令01原機(科保)092
令和2年3月19日

核燃料物質使用変更許可申請書の一部補正について

核原料物質、核燃料物質及び原子炉の規制に関する法律第55条第1項の規定に基づき、令和元年7月31日付け令01原機(科保)016をもって申請し、令和2年1月17日付け令01原機(科保)071をもって一部補正した原子力科学研究所の核燃料物質使用変更許可申請書を別紙のとおり一部補正いたします。

図 7-7 制御棟平面図

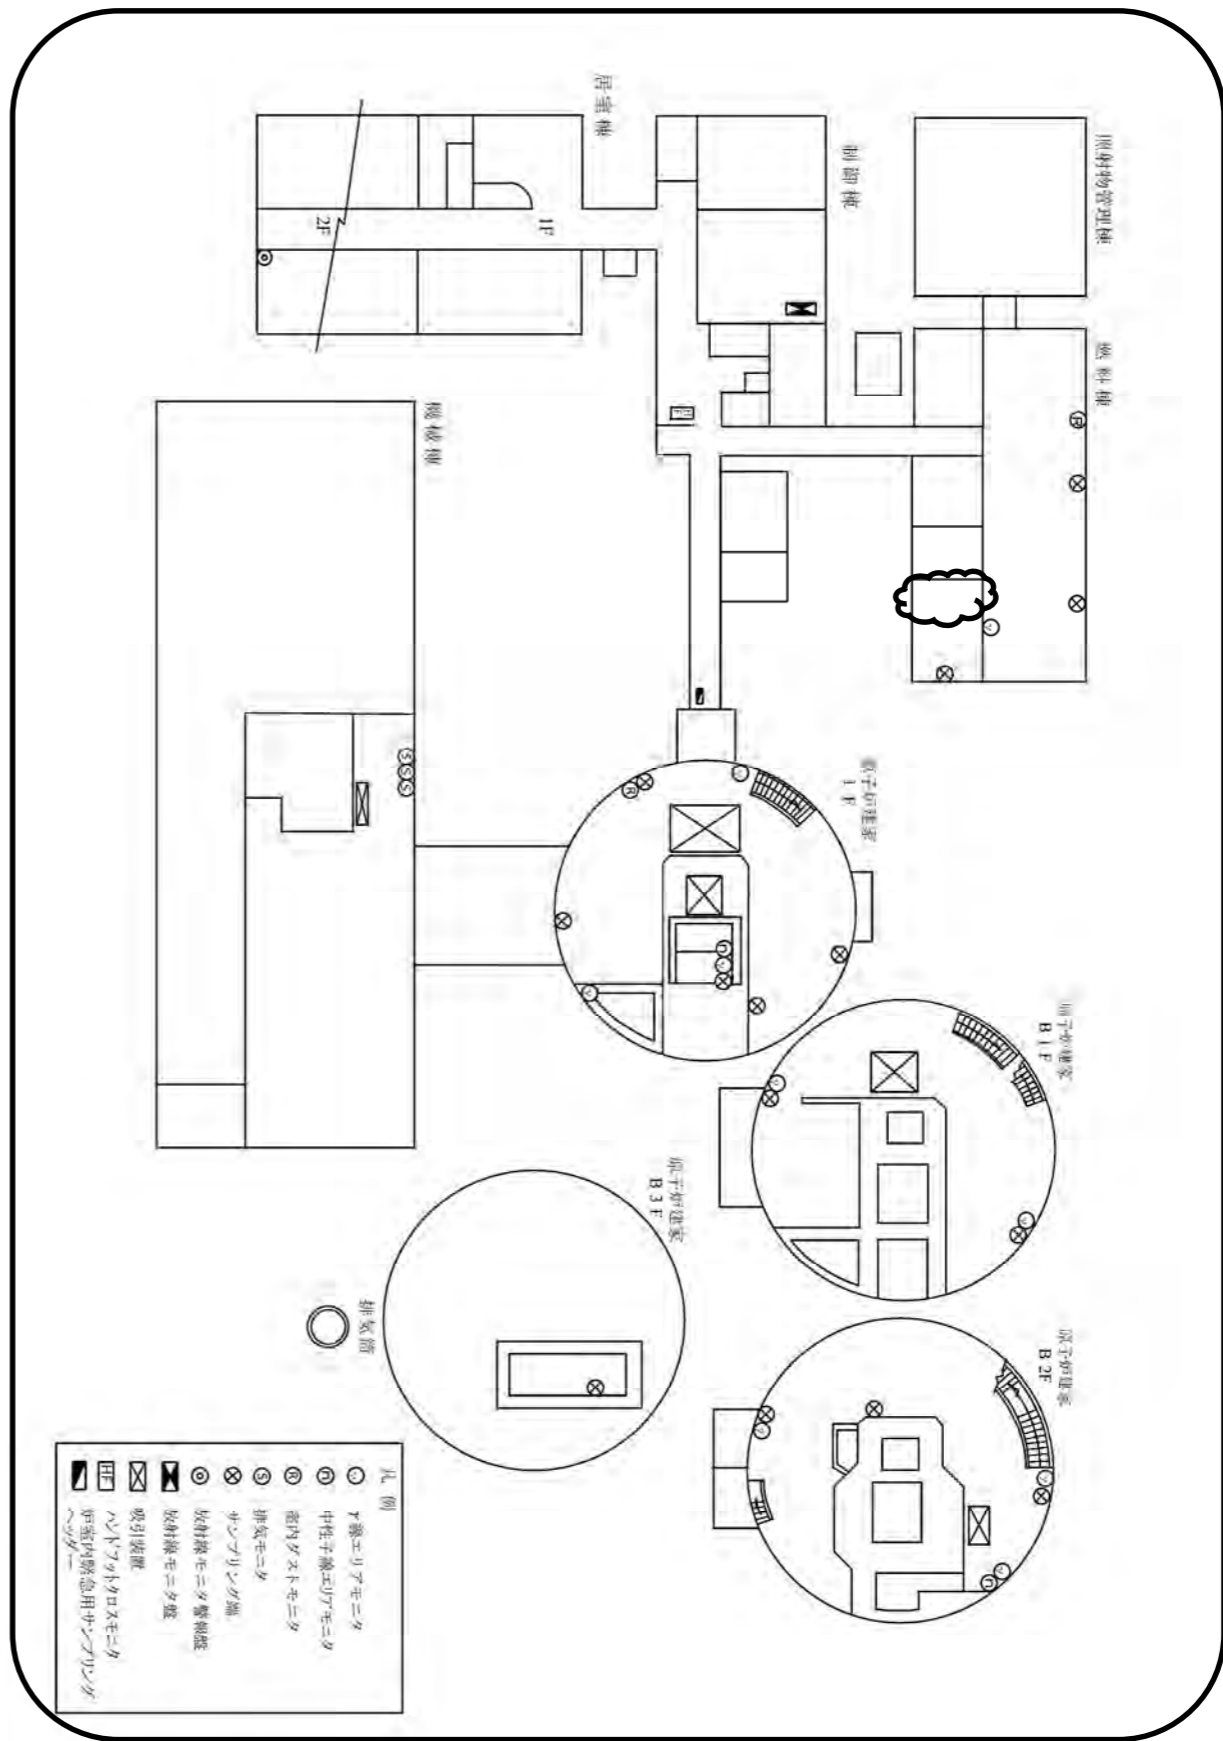
変更前	補正後	備考
<p>図 7-2 原子炉建家縦断面図 ～ 図 7-5 原子炉建家地下 2 階平面図 (記載省略)</p>  <p>図 7-6 燃料棟平面図</p>	<p>図 7-2 原子炉建家縦断面図 ～ 図 7-5 原子炉建家地下 2 階平面図 (変更なし)</p>  <p>図 7-6 燃料棟平面図</p>	<p> : 追加 (記載の適正化)</p> <p> : 変更 (記載の適正化)</p> <p> : 削除 (グローブボックスの使用が終了し解体撤去するため)</p>

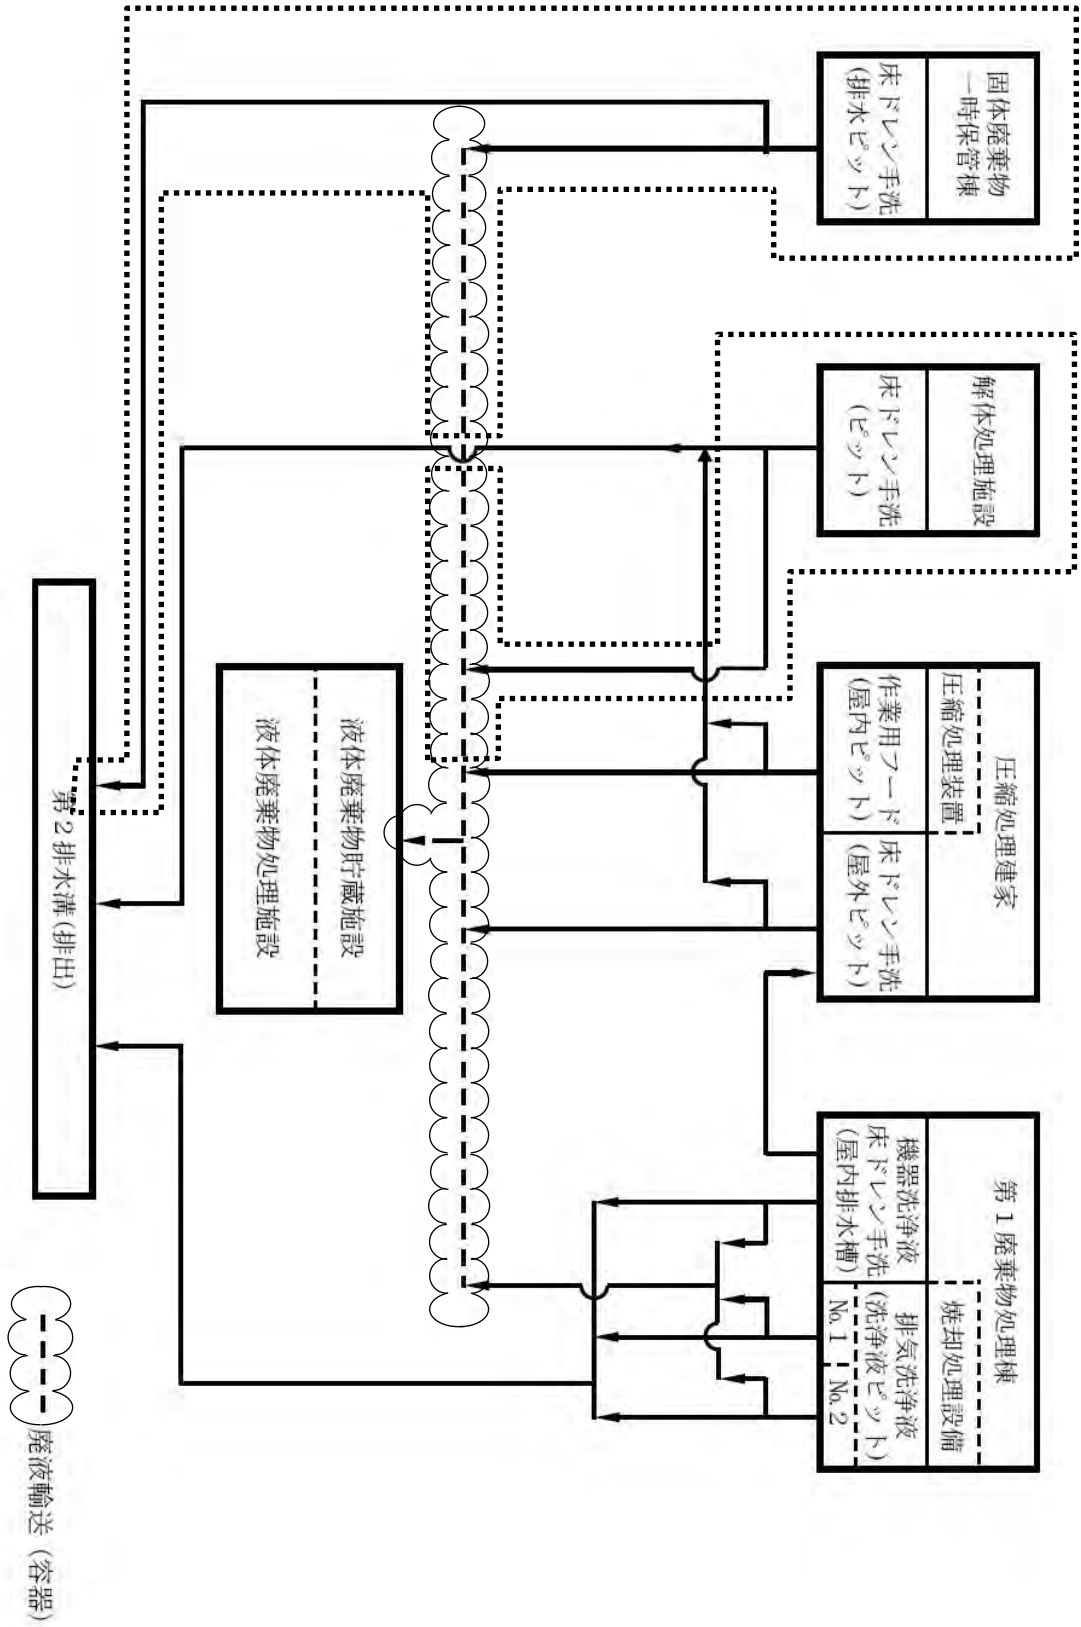
- ⑤ 「第5図 圧縮処理建家及び解体処理施設配置図」において、解体処理施設を削除する。
 - ⑥ 「第6-1図 圧縮処理建家、解体処理施設及び固体廃棄物一時保管棟排気系統図」を削除する。
 - ⑦ 「第6-2図 第1廃棄物処理棟、圧縮処理建家、解体処理施設及び固体廃棄物一時保管棟排水系統図」において、解体処理施設に係る排水系統を削除する。

変更前	補正後	備考
<p>第1廃棄物処理棟</p> <p>圧縮処理建家</p> <p>約7.0m</p> <p>約3.5m</p> <p>排気口</p> <p>解体処理施設</p> <p>シャッター</p> <p>約18.2m</p> <p>作業用フード</p> <p>圧縮処理建家保管庫</p> <p>圧縮処理装置No.1</p> <p>圧縮処理装置No.2</p> <p>汚染検査室</p> <p>約10.5m</p> <p>管理区域</p> <p>フェンス</p> <p>第5図 圧縮処理建家及び解体処理施設配置図</p>	<p>第1廃棄物処理棟</p> <p>圧縮処理建家</p> <p>約7.0m</p> <p>約18.2m</p> <p>作業用フード</p> <p>圧縮処理建家保管庫</p> <p>圧縮処理装置No.1</p> <p>圧縮処理装置No.2</p> <p>汚染検査室</p> <p>約10.5m</p> <p>管理区域</p> <p>フェンス</p> <p>第5図 圧縮処理建家配置図</p>	<p>☁部：削除 (圧縮処理建家及び解体処理施設の気体廃棄設備を解体撤去するため。また、解体処理施設での放射性固体廃棄物の処理を廃止するため)</p> <p>☁部：変更 (記載の適正化)</p> <p>下線部：変更 (解体処理施設での放射性固体廃棄物の処理を廃止するため)</p>

第6-2図 第1廃棄物処理棟、圧縮処理棟、解体処理施設及び固体廃棄物一時保管棟排水系統図

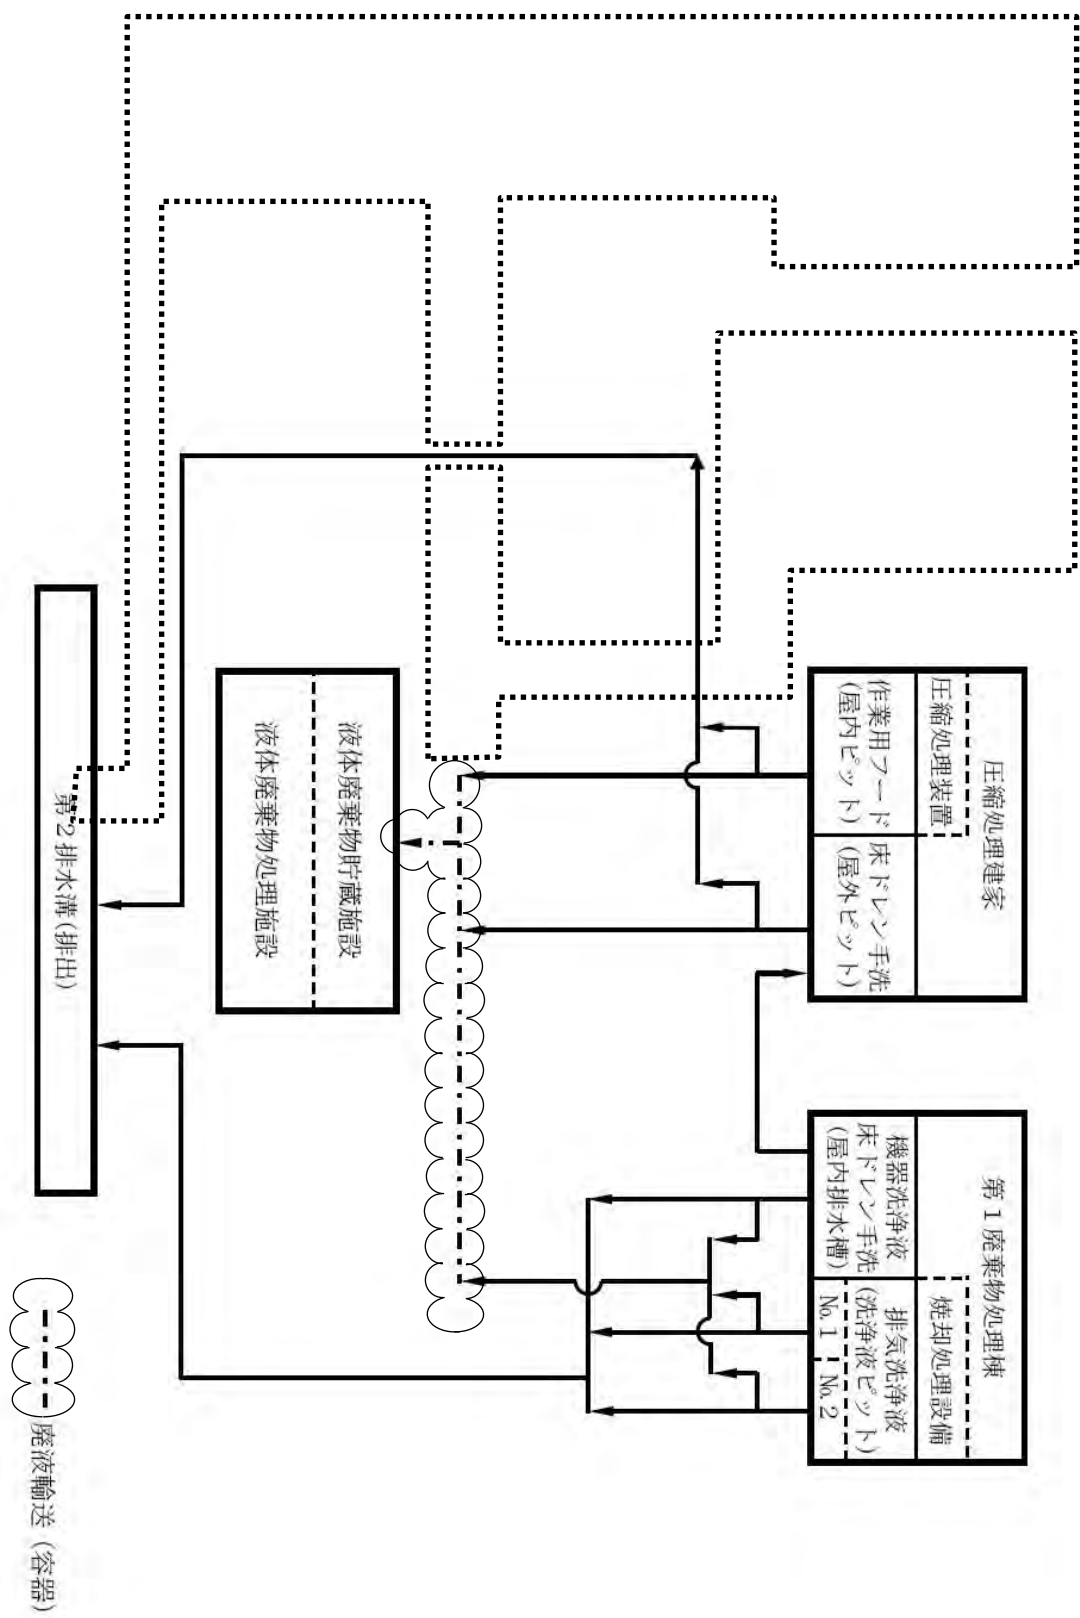
- ⑥ 「第6-2図 第1廃棄物処理棟、圧縮処理建家、解体処理施設及び固体廃棄物一時保管棟排水系統図」において、固体廃棄物一時保管棟に係る排水系統を削除する。
- 4) 「7. 核燃料物質の使用施設の位置、構造及び設備」、「8. 核燃料物質の貯蔵施設の位置、構造及び設備」、「9. 核燃料物質又は核燃料物質によって汚染された物の廃棄施設の位置、構造及び設備」に、安全上重要な施設が存在しない旨を追加する。
- 5) 「図4-1 国立研究開発法人日本原子力研究開発機構原子力科学研究所配置図」において、周辺監視区域境界の変更及び記載の適正化を行う。
- 6) その他、記載を適正化する。

第4研究棟 核燃料物質使用変更許可申請書新旧対照表 (添付書類 1)

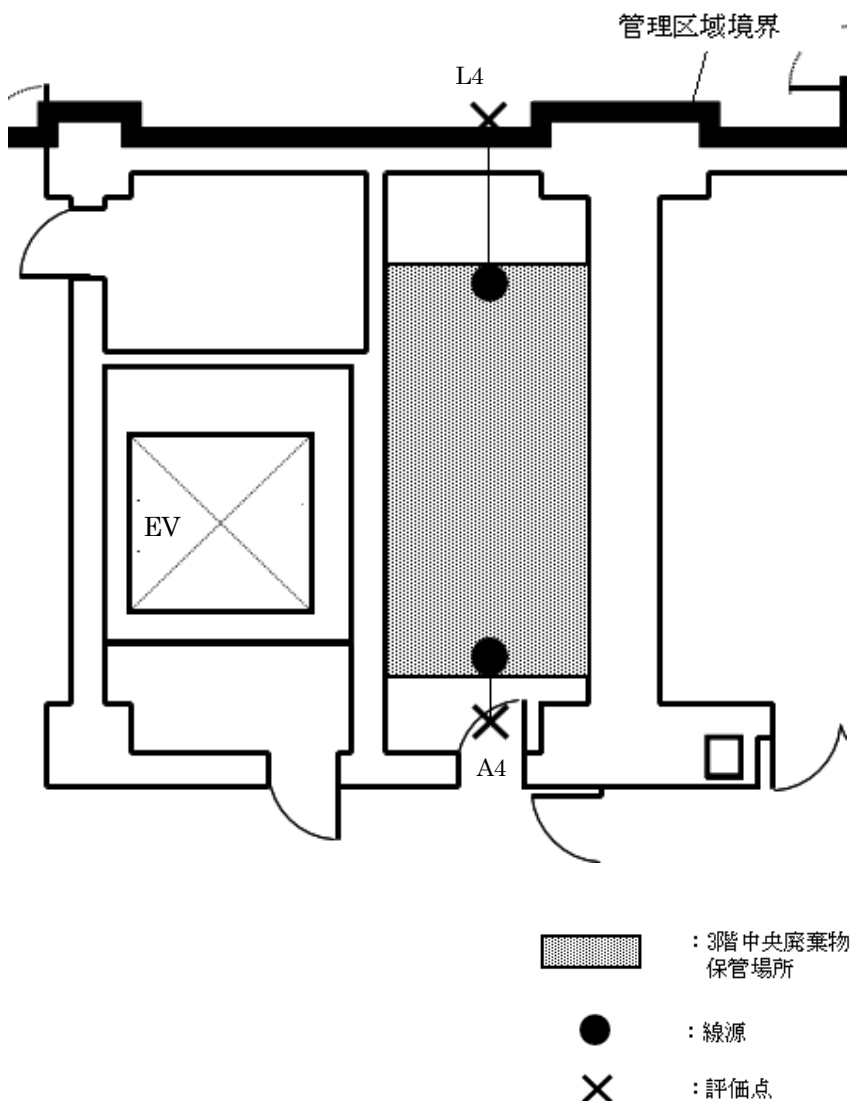
変更前	補正後	備考
 <p data-bbox="430 1354 1216 1417"> A1 : 廃棄物の取扱いに従事する者及び人が常時立ち入る場所の評価点 L1 : 管理区域境界の評価点 </p> <p data-bbox="460 1585 1127 1627"> 図 2.2-(1) 第4研究棟1階の保管廃棄施設の評価位置 </p>	<p data-bbox="1424 231 1513 262">(削る)</p>	<p data-bbox="2611 231 2878 336"> 破線部 : 削除 (評価方法の変更に伴う図の削除) </p>
